*Ministero dell' Ambiente
e della Sicurezza Energetica*

DIREZIONE GENERALE VALUTAZIONI AMBIENTALI

DIVISIONE V – PROCEDURE DI VALUTAZIONE VIA E VAS

OGGETTO:[ID: 10706] Raccordi 132 kV alla RTN nel comune di Lonato del Garda (BS).Valutazione Preliminare ai sensi dell'art. 6, c. 9, del D.Lgs. 152/2006. Nota Tecnica.

Figura 4 Stralcio inquadramento dei Siti Natura 2000 e delle Aree protette

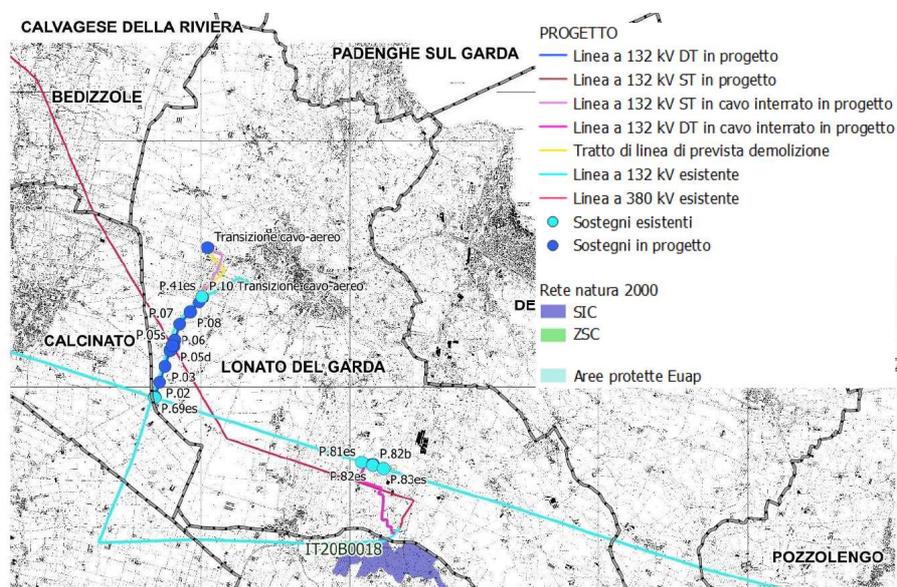
Per quanto riguarda la presenza di riserve e parchi naturali, zone classificate o protette ai sensi della normativa nazionale (L. 394/1991), zone classificate o protette dalla normativa comunitaria (siti della Rete Natura 2000, direttive 2009/147/CE e 92/43/CEE), il Proponente dichiara che non sono presenti aree naturali protette direttamente interferite dall'intervento, tuttavia afferma che "il Sito Natura 2000 più vicino all'area di intervento corrisponde alla ZSC IT20B0018 "Complesso Morenico di Castiglione delle Stiviere" collocato a 200 m circa dall'intervento di realizzazione del raccordo in cavo di connessione alla stazione elettrica di Lonato, relativo alla Variante Est." e che pertanto "in

relazione a tale vicinanza verrà prodotto uno Screening di incidenza finalizzato a valutare le potenziali interferenze degli interventi con la ZSC IT20B0018 “Complesso Morenico di Castiglione delle Stiviere”.

Data la vicinanza delle opere con la ZSC IT20B0018 "Complesso Morenico di Castiglione delle Stiviere" il Proponente dovrà comunque svolgere lo Screening di Incidenza Ambientale (VINCA) presso la Regione Lombardia e comunicarne gli esiti a questo Ministero.
